**MEDIDAS DE MITIGACIÓN DEL PROYECTO
EDIFICIO MARTÍN ALONSO PINZÓN
(ID SEIM 13094122)
COMUNA DE LAS CONDES**

Ilustración 1: Accesos vehiculares y peatonales del Proyecto.

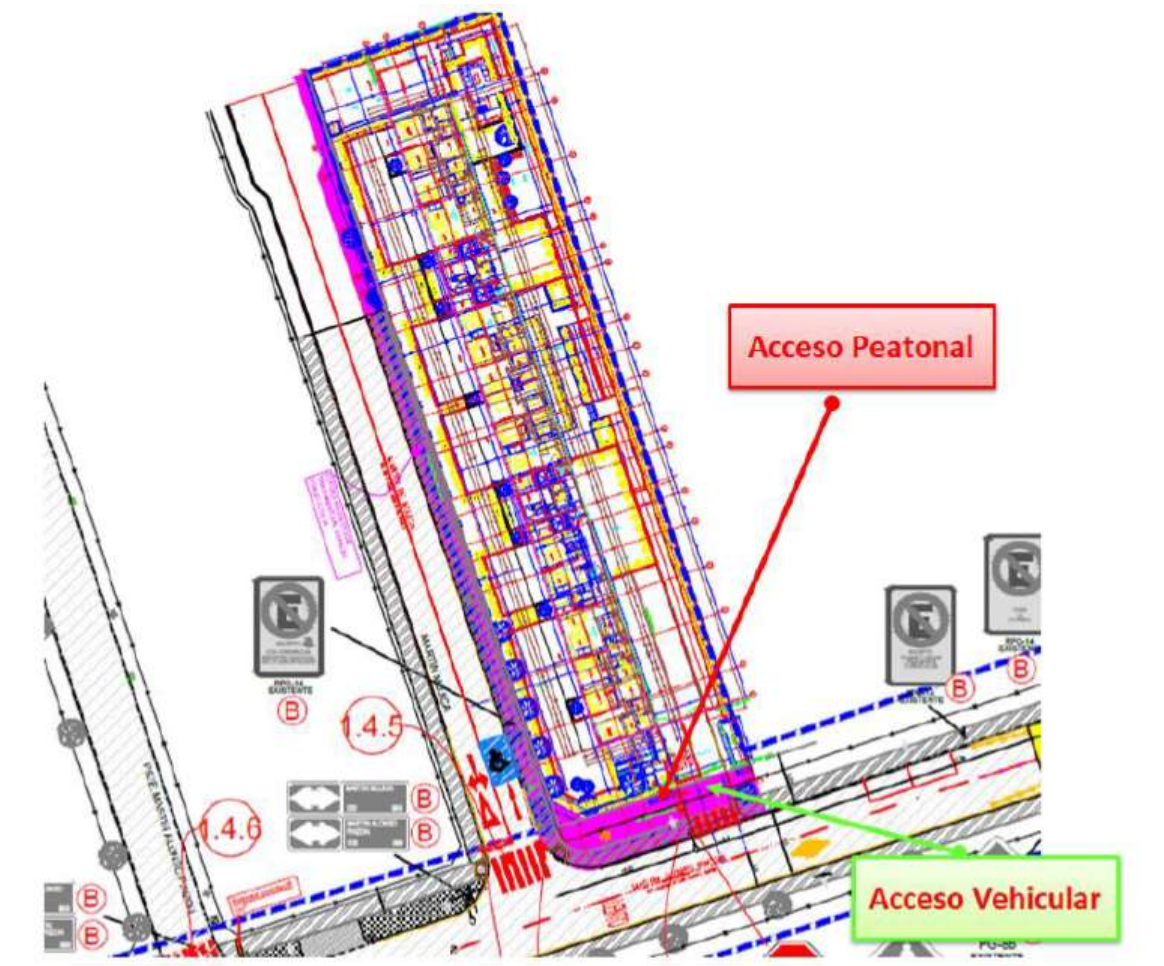
El espacio que existirá entre el portón de acceso y la vereda no podrá ser menor a 5,5 metros, considerando que el flujo preponderante que ingresará al proyecto serán vehículos livianos.

1.2. Elementos de segregación entre peatones y vehículos. Los accesos peatonales del proyecto se encuentran independiente de los accesos vehiculares.

- 1.3. Elementos de visibilidad en accesos. Los accesos vehiculares, deberán contar con una buena visibilidad, tanto para vehículos como para peatones.

Se incorporará en el acceso, elementos de visibilidad como balizas, espejos cóncavos u ochavos, según corresponda, los cuales se ubicarán dentro de la línea oficial del predio, materia a evaluar en TEP.
